**Préavis de la Municipalité au
Conseil Communal**

N° 46 / 2016-2021

- 1. Adoption de la requalification routière sur la rue de Cossonay et rue de Timonet - Accessibilité au PQ Les Uttins**
- 2. Adoption des emprises et rétrocession des terrains – Décadastrations partielles et transferts aux domaines publics communal (DP 118) et cantonaux (DP 21 et DP 32) parallèlement au projet de requalification routière sur la rue de Cossonay et rue de Timonet – Accessibilité au PQ Les Uttins**

Projet de requalification routière - rue de Cossonay - rue du Timonet – accessibilité au PQ les Uttins

- Légende**
- Emprises
 - Retrocession
 - Forti sans plan cadastre
 - Nouvelle route de propriété
 - Limite de propriété existante à l'ancien
 - Aménagement routier projeté
 - Planche d'indication des servitudes
 - Zone de prise de vue
 - Les Uttins projet

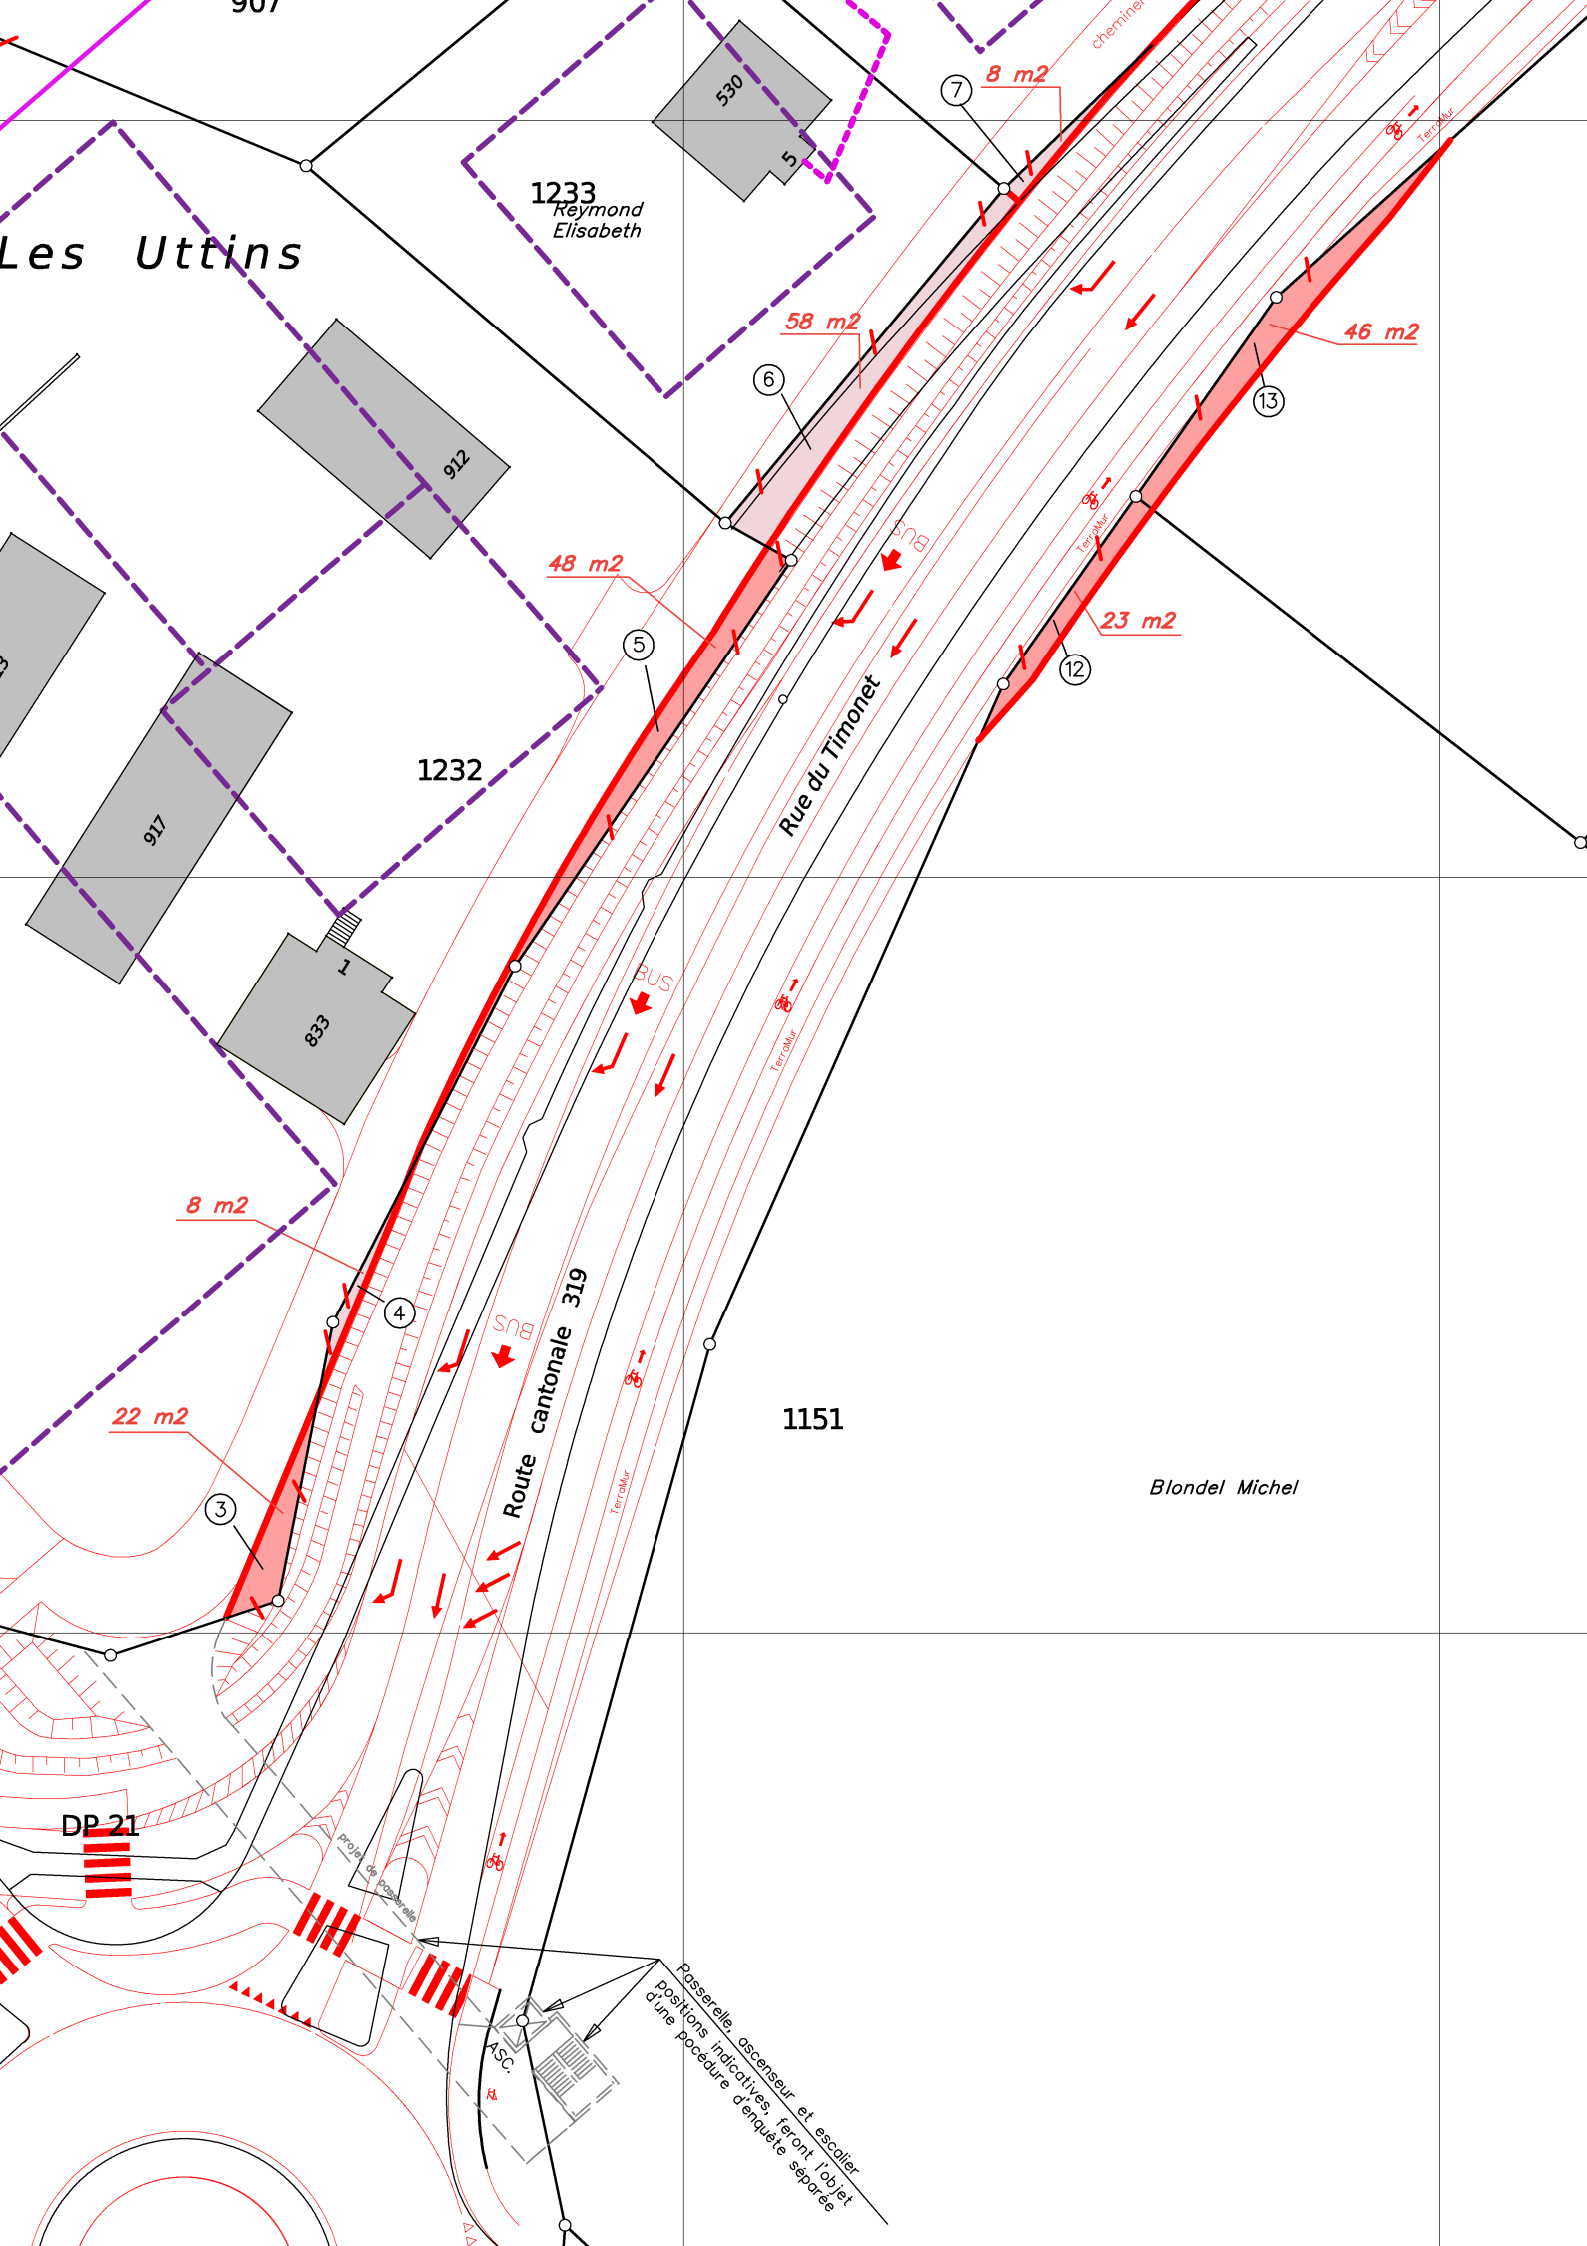
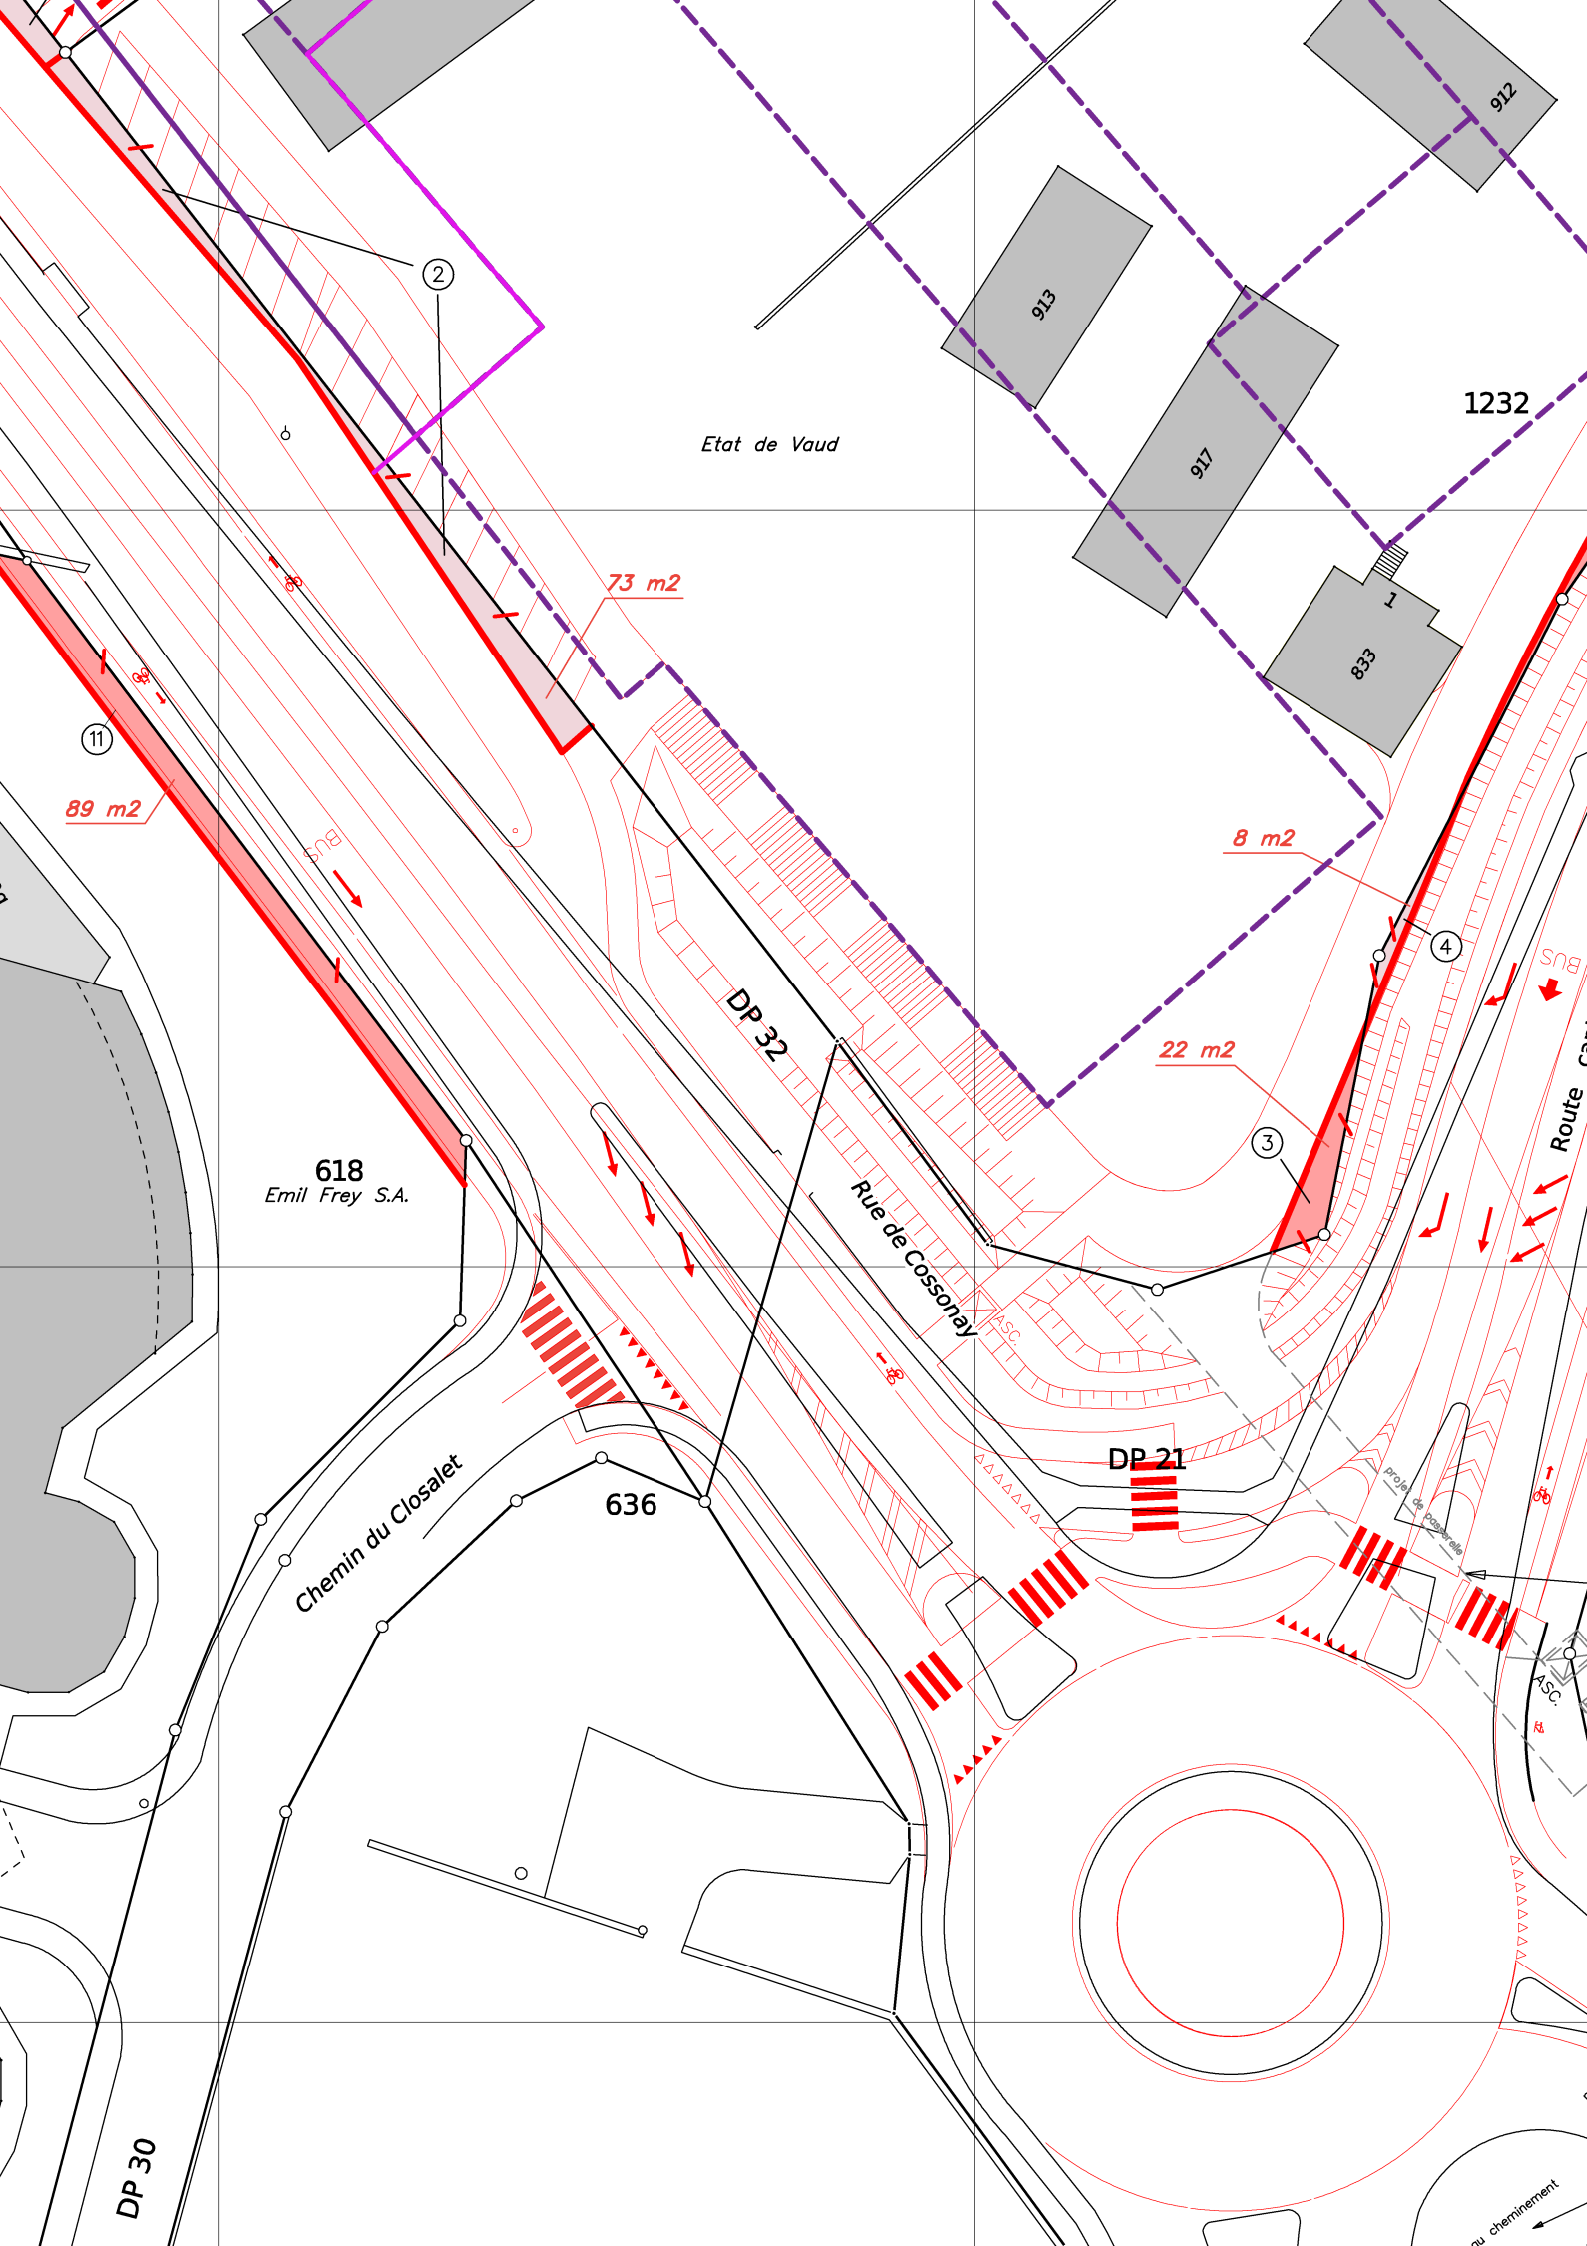
La DGMR – Planification relève que votre Autorité renonce à réaliser un trottoir au nord de la RC 319. Néanmoins, pour permettre l'implantation des buttes anti-bruit au sud, l'axe de la chaussée a été redressé vers le nord induisant de légères emprises pour les talus. La DGMR – Planification relève que ces emprises seront à la charge de la commune et devront être négociées par celle-ci auprès des propriétaires.

La DGMR – Planification prend acte que votre Autorité ne souhaite pas redresser le projet au nord de la RC 251. Elle relève dans ce cas que les emprises nécessaires au sud-ouest (au droit de la parcelle 618) pour restituer le trottoir existant seront à la charge de la commune et devront être négociées par elle auprès des propriétaires.
